<p>COMMITTENTE</p>  <p><b>RFI</b> RETE FERROVIARIA ITALIANA GRUPPO FERROVIE DELLO STATO</p>	<p>APPALTATORE</p>  <p><b>RICCIARDELLO COSTRUZIONI</b></p>	<p>DIREZIONE LAVORI</p>  <p><b>ITALFERR</b> GRUPPO FERROVIE DELLO STATO</p>
--	---	--

Scopo della presente relazione è illustrare le modifiche progettuali che si è reso necessario apportare - nel corso dello sviluppo del progetto esecutivo - ad alcune opere ricomprese nel *1° Lotto funzionale del "Collegamento Orte-Falconara con la linea Adriatica – Variante Falconara"*, rispetto a quanto previsto dal progetto definitivo approvato dal CIPE con Delibera n. 54 del 03/08/2011.

Pertanto, al fine di preservare il rilevato ferroviario dalle infiltrazioni idriche di risalita della falda, si è reso necessario prevedere la sostituzione dei muri di tipo ad "L" con muri di tipo ad "U", come di seguito rappresentati

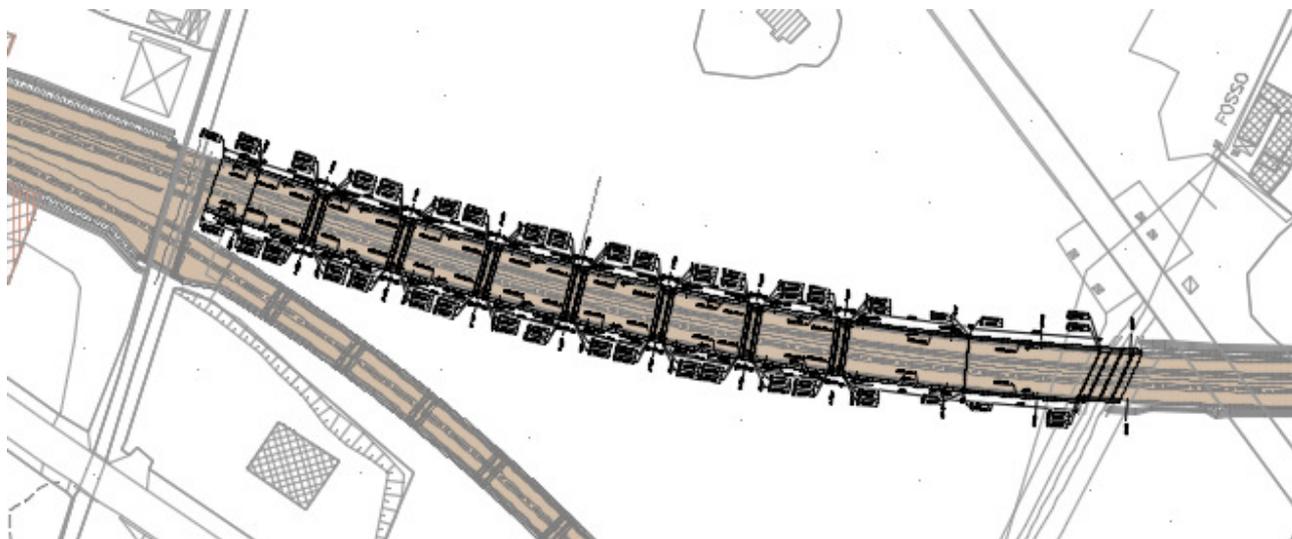
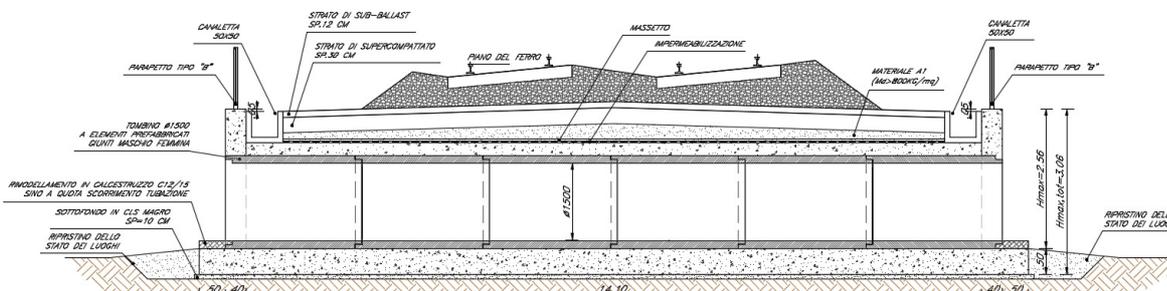
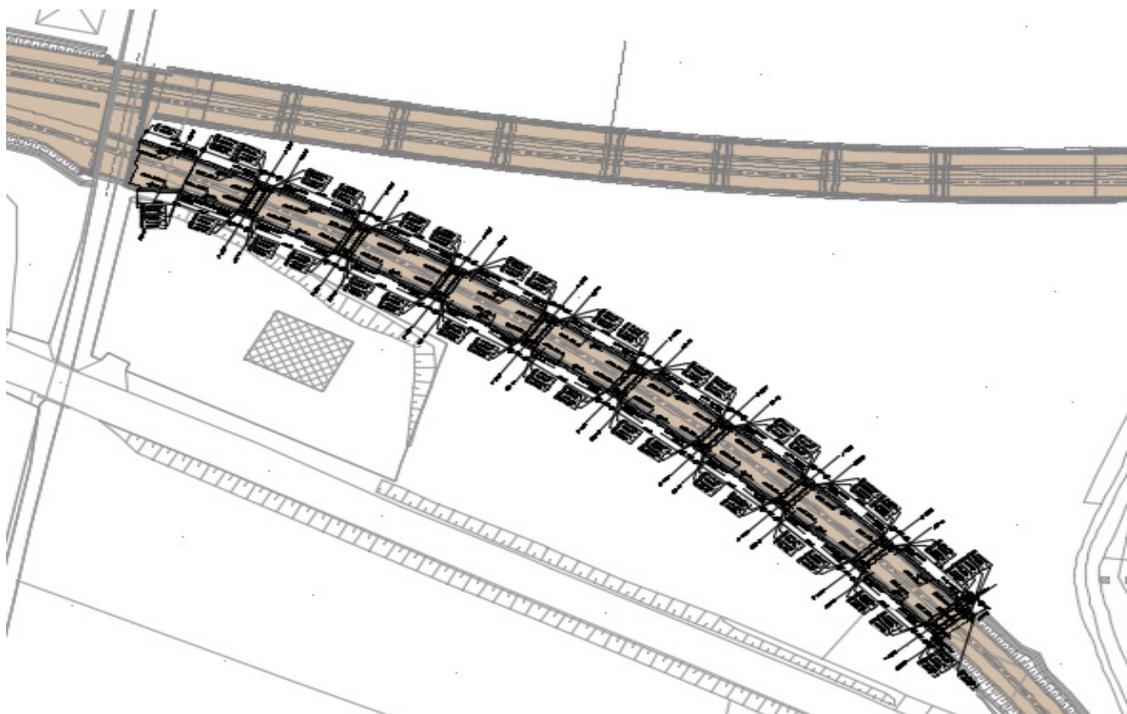
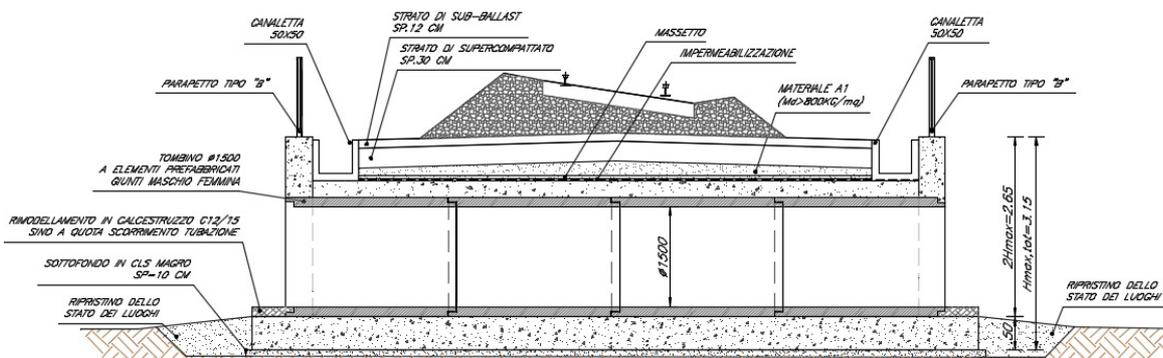
Nella fase di progettazione esecutiva, a seguito degli approfondimenti condotti è emerso che, in alcune aree interessate dall'intervento ferroviario, la falda si attesta ad una quota superiore rispetto a quanto previsto nel progetto definitivo.

In tale tratta nel progetto esecutivo è prevista la realizzazione di muri ad "U" di tipo 1 e 2 come di seguito rappresentati:

In tale tratta nel progetto esecutivo è prevista la realizzazione di muri ad “U” di tipo 3 e 4 come di seguito rappresentati:

*Tombini idraulici di progetto definitivo: pianta, prospetto e sezione*

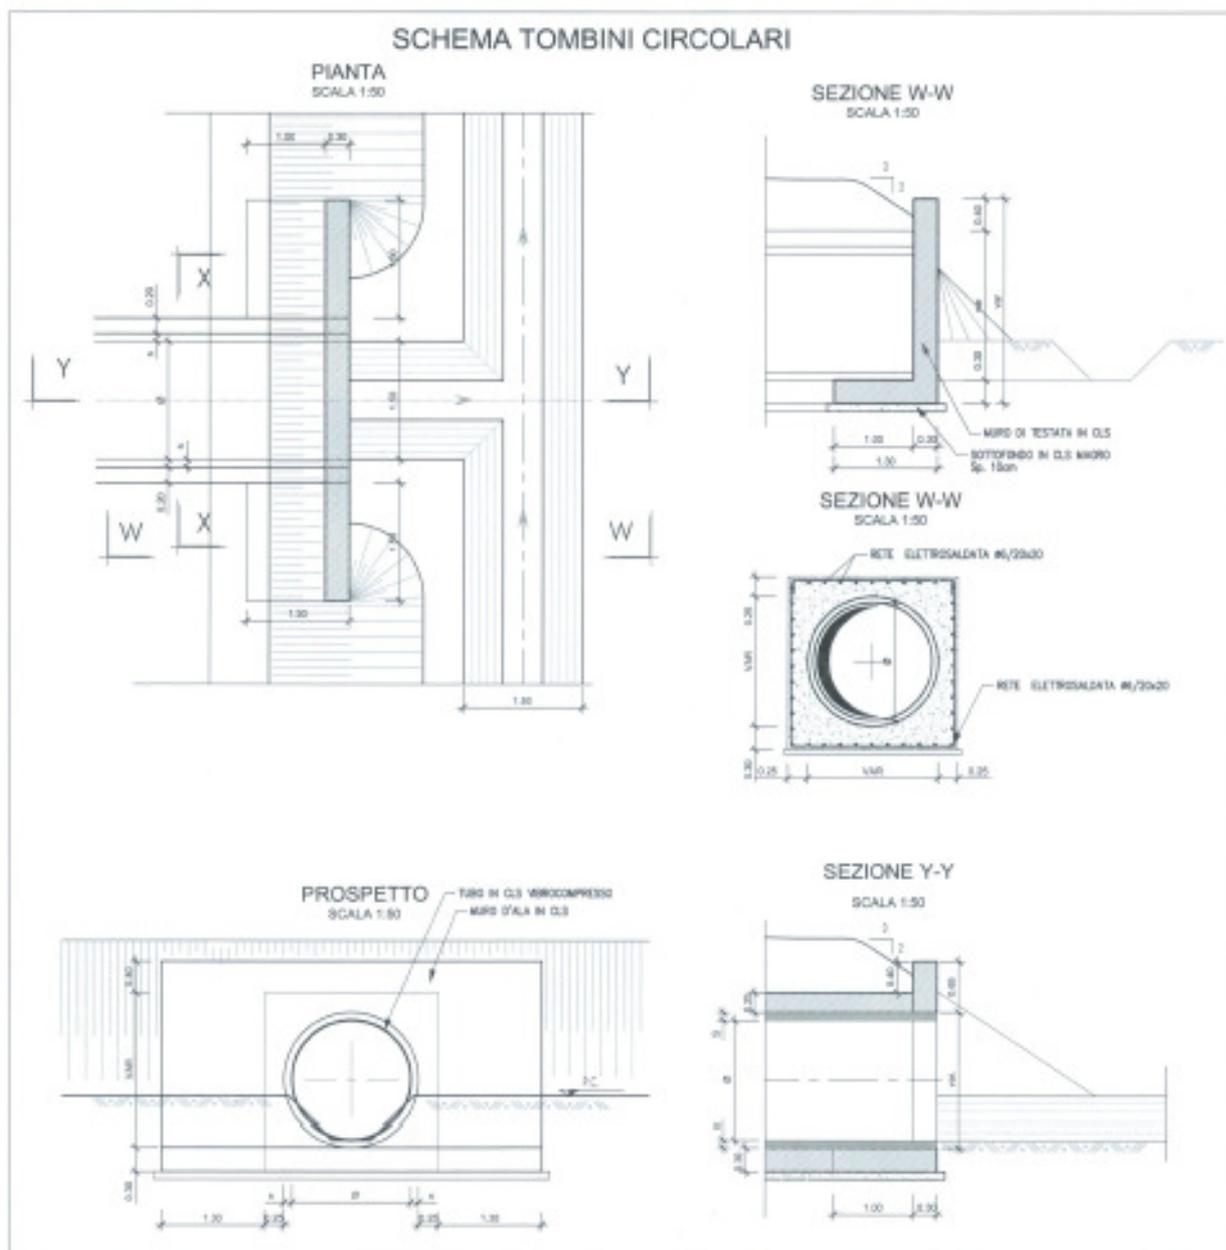
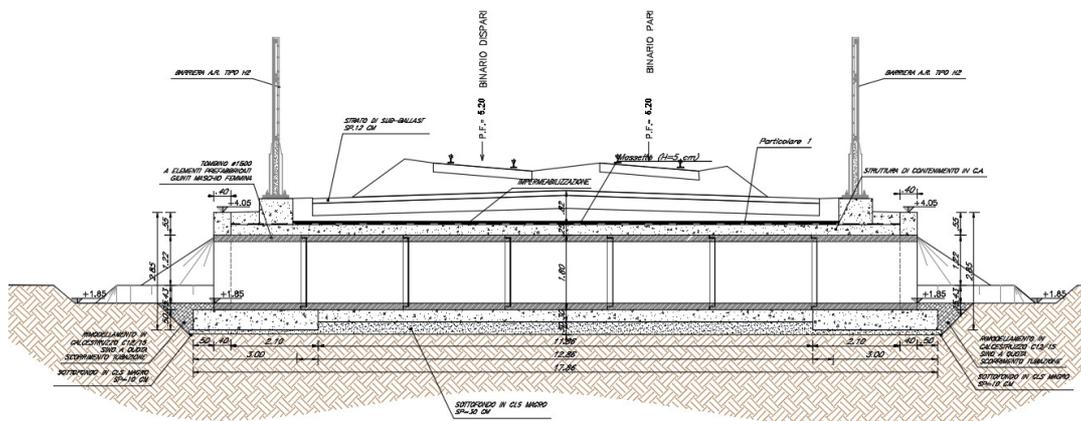
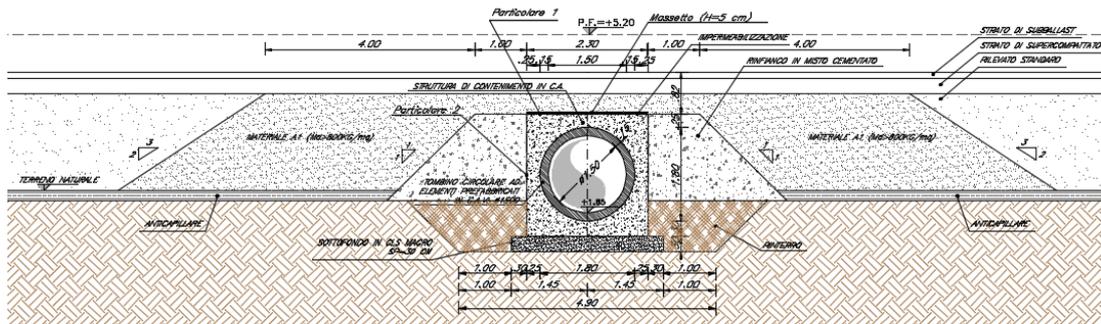
Nello sviluppo del progetto esecutivo si è reso necessario modificare tombini idraulici - mantenendone il numero ed il posizionamento - adeguandoli agli attuali standard RFI.

In particolare nel progetto esecutivo è prevista la realizzazione di tali opere mediante elementi prefabbricati in c.a.v. del diametro interno  $\varnothing 1500$  di lunghezza pari a 200 cm con giunto maschio-femmina senza riduzione della sezione resistente dello scatolare di rivestimento e spessore corrente pari a 15 cm.

La struttura di contenimento è realizzata in calcestruzzo C25/30 armato, con spessore

minimo in sommità e ai lati pari a 25 cm e alla base pari a 30 cm. Ai bordi del manufatto è stata prevista l'impermeabilizzazione in doppia guaina bituminosa.

*Galleria artificiale su via caserme/ via Castellaraccia: consolidamento mediante jet grouting previsto nel progetto esecutivo*

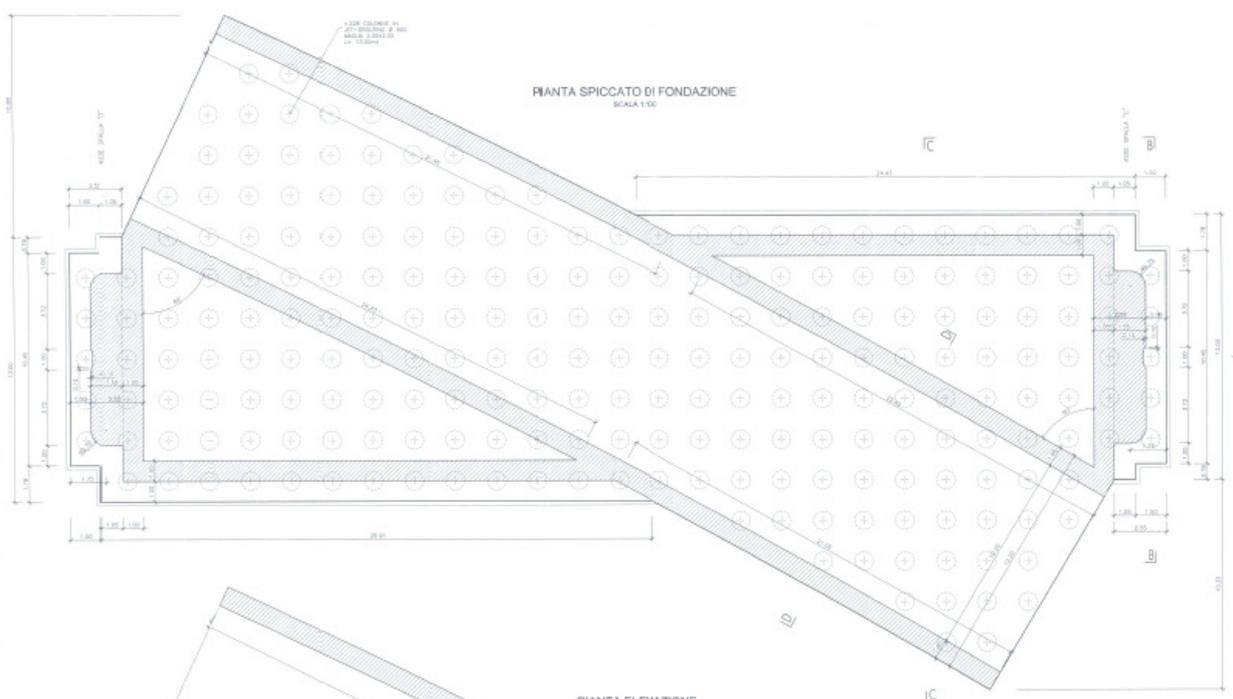
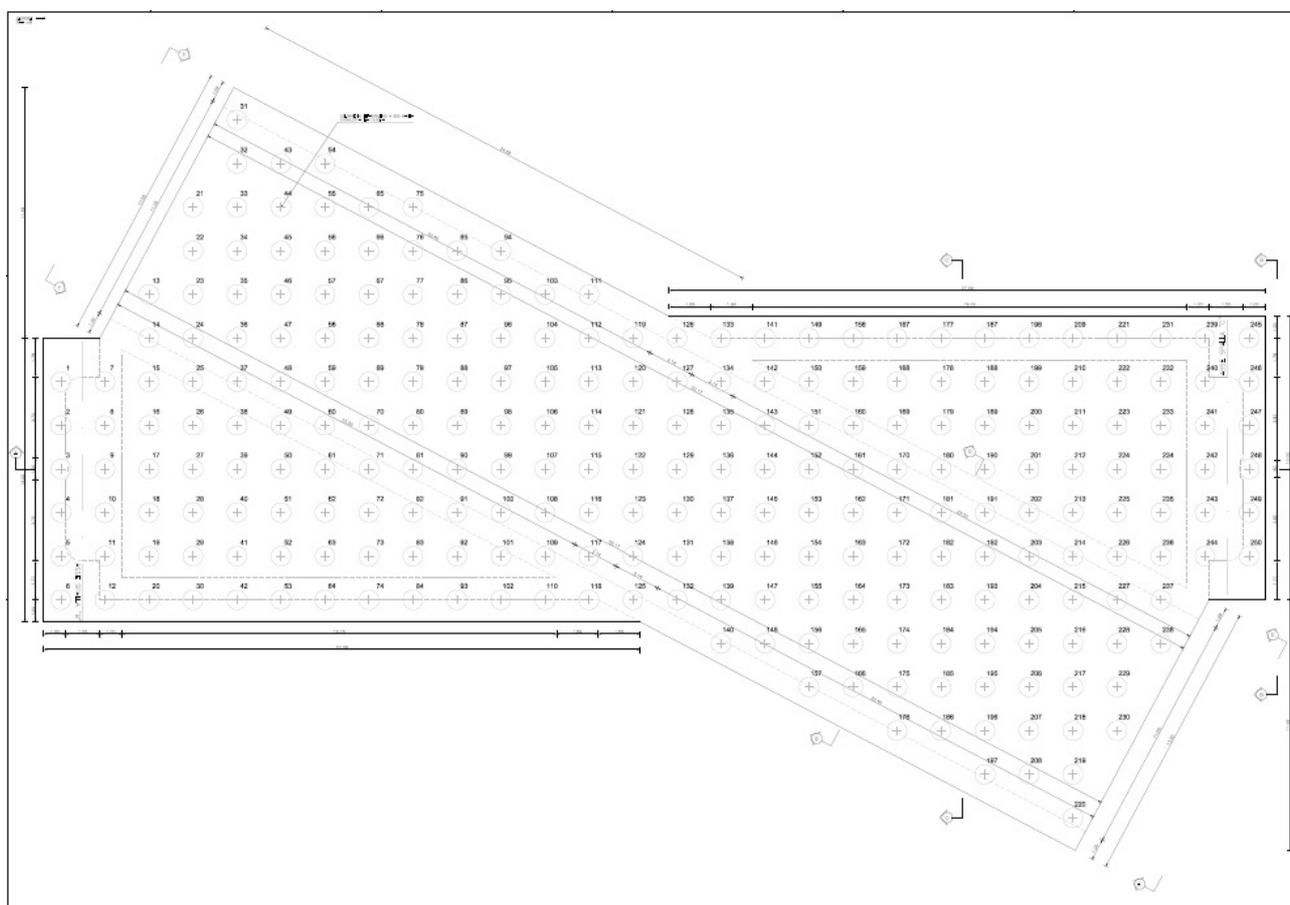
Durante lo sviluppo del progetto esecutivo, a seguito dell'esecuzione di indagini integrative, è emerso che la natura geotecnica dei terreni risulta avere caratteristiche geotecniche peggiori di quanto previsto nel progetto definitivo.

Pertanto, seppur mantenendo la fondazione di tipo diretto, si è reso necessario infittire la maglia, incrementando il numero di colonne di jet grouting mantenendo il diametro Ø900 e la lunghezza pari a 13.

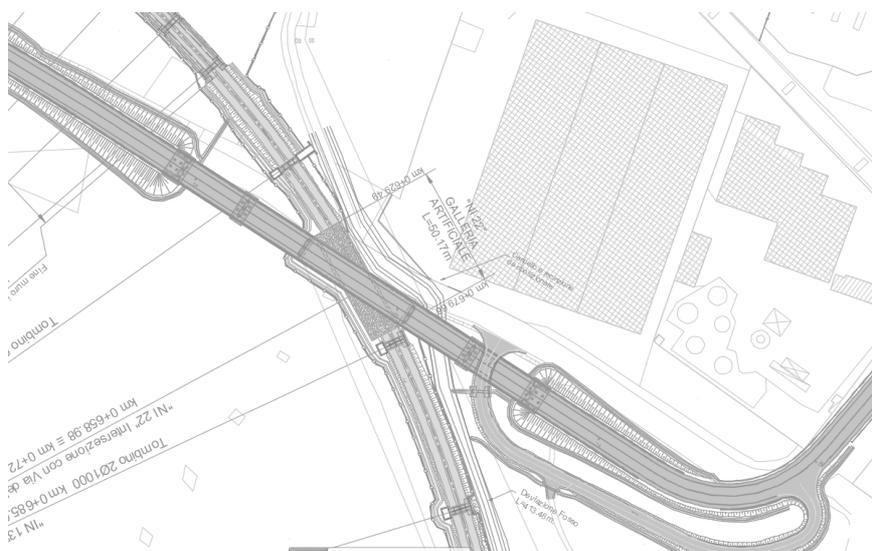
Durante lo sviluppo del progetto esecutivo, a seguito dell’esecuzione di indagini integrative, è emerso che l’estensione e lo spessore degli strati con buone caratteristiche meccaniche (ghiaie) risulta inferiore a quanto previsto nel progetto definitivo.

Si è reso pertanto necessario modificare le opere fondali prevedendo l’incremento della lunghezza dei pali di fondazioni di pile e spalle, passati da 25 m a 26 m, mantenendone inalterato il numero ed il diametro.

TABELLA PALI DI FONDAZIONE

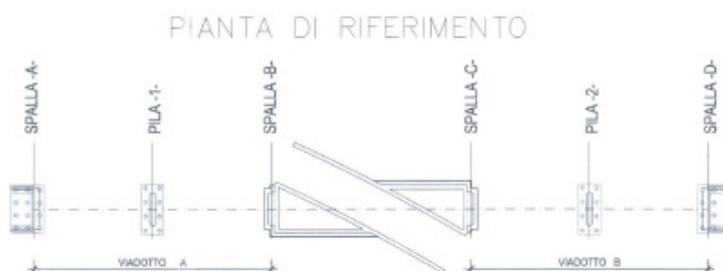
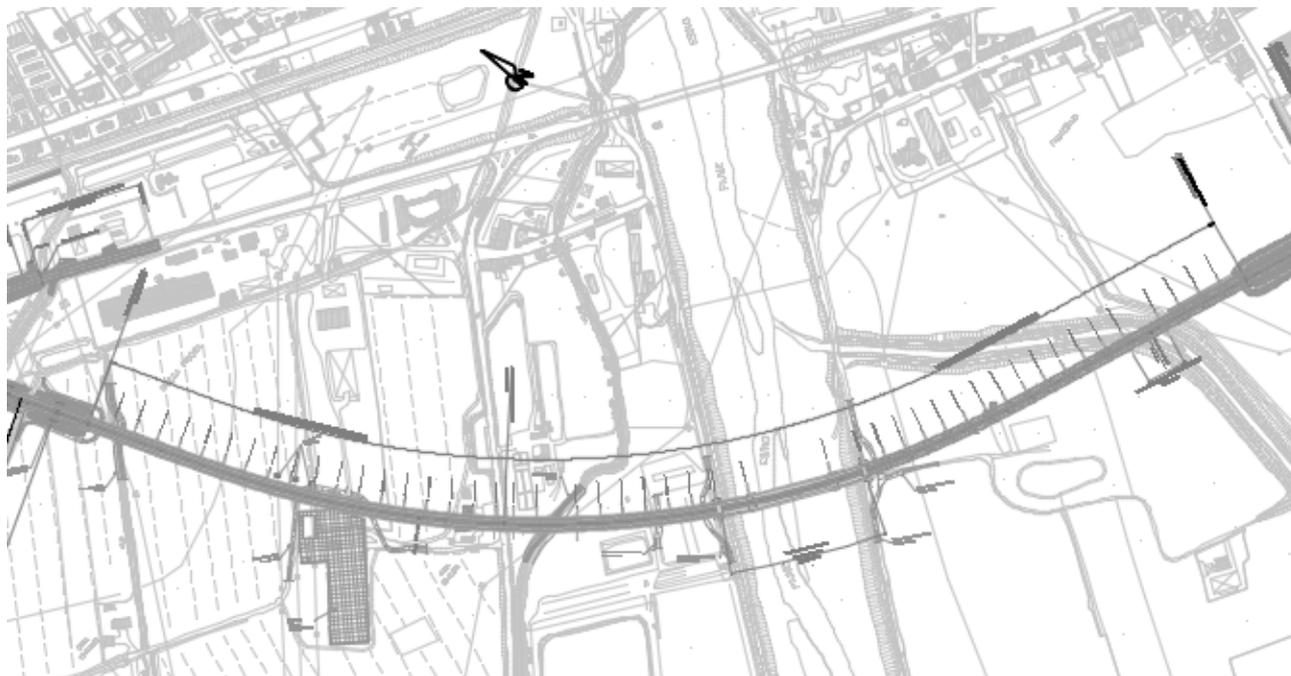
Durante lo sviluppo del progetto esecutivo, a seguito dell'esecuzione di indagini integrative, è emerso che la natura geotecnica dei terreni risulta differente da quanto previsto nel progetto definitivo.

Si è reso pertanto necessario modificare le opere fondali prevedendo l'incremento della

lunghezza dei pali di fondazioni delle sole pile, passati da 28 m a 32 m, mantenendone inalterato il numero ed il diametro.

### *Intersezione con via Clementina: soluzione di progetto definitivo*

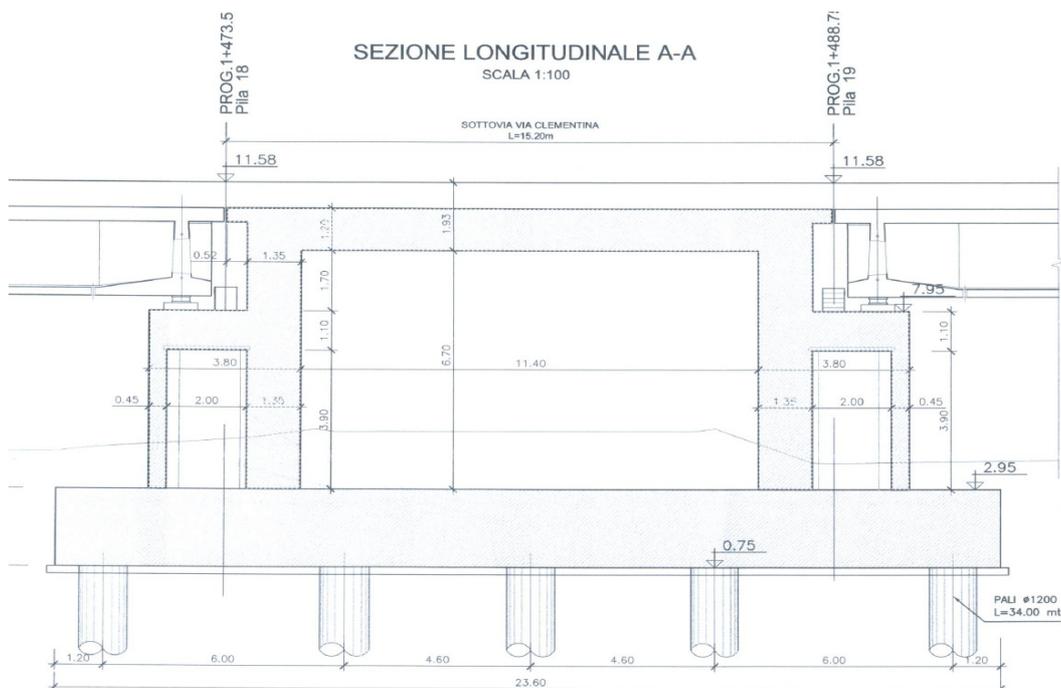
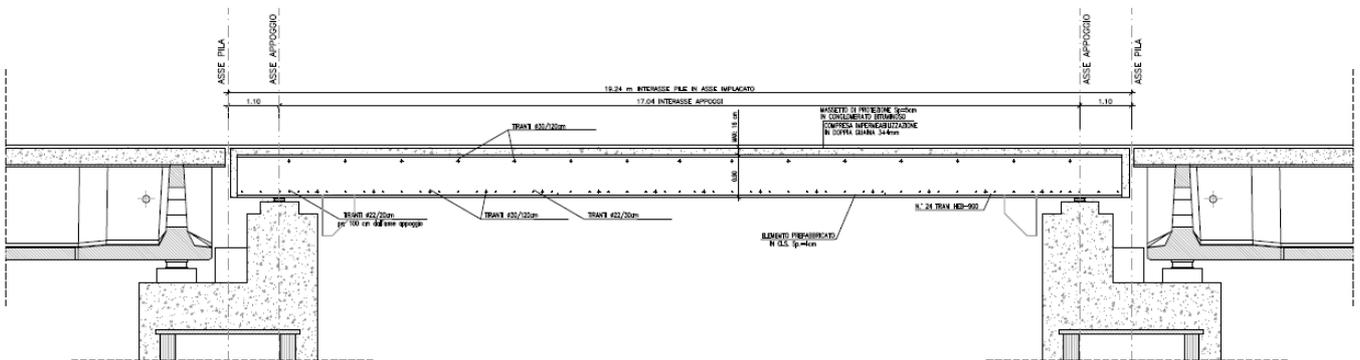
Nella fase di progettazione esecutiva, è stato necessario introdurre una variante per la risoluzione dell'interferenza con il gasdotto, in corrispondenza dell'impalcato ubicato due campate oltre il sottovia Clementina. Questo ha comportato una diversa configurazione del

viadotto, comportando una notevole dissimmetria delle luci del viadotto in c.a.p. di approccio in sinistra ed in destra del sottovia.

A fronte di tali considerazioni è stato necessario modificare la soluzione del progetto definitivo e, in fase di progettazione esecutiva, si è previsto di realizzare il sovrappasso di Via Clementina non più con uno scatolare, ma mediante un ponte a travi incorporate, con luce di calcolo pari a circa 17 m.

*Ponte in acciaio sul fiume Esino: fondazioni delle pile – soluzione di progetto definitivo*

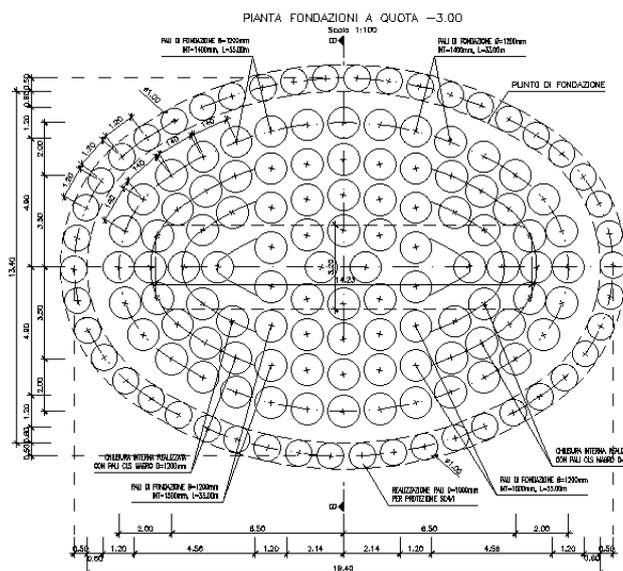
In progetto definitivo, le fondazioni delle due pile principali erano costituite da un plinto appoggiato su un tampone di fondo in jet-grouting, confinato da una coronella di colonne compenstrate in jet grouting armato.

Nello sviluppo del progetto esecutivo si è reso necessario modificare le fondazioni del viadotto nel rispetto delle aggiornate specifiche di RFI che hanno introdotto l'obbligo di realizzare le pile in alveo su fondazioni profonde.
